EDENORTE DOMINICANA, S.A.

CIRCULAR DE RESPUESTA A LOS OFERENTES
UNIDAD OPERATIVA DE COMPRAS Y CONTRATACIONES

CIRCULAR No. (1)

EDENORTE-CCC-LPN-2022-0017 COMPRA DE MATERIALES ELÉCTRICOS. PRIMERA CONVOCATORIA.

3. 1005870 TRANSF CORRIENTE (OUTDOOR) 400/5:
1005869 TRANSF CORRIENTE (OUTDOOR) 200/5

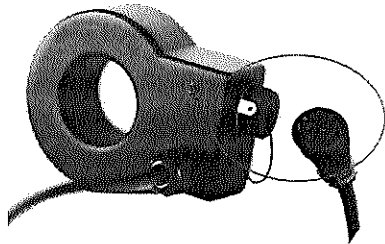
Ítem 10.1.4 Tipo de conductor: Conductor de goma 3 X 14 AWG (THHN) con protección UV. En pedidos anteriores habíamos usado 3 X 16 AWG, que puede coincidir mejor con la cubierta.

¿Aceptarían cable 3 x 16AWG?

Respuesta: Es mandatorio que sea igual al que se solicita en la ficha técnica. Puede provocar un incumplimiento en la evaluación.
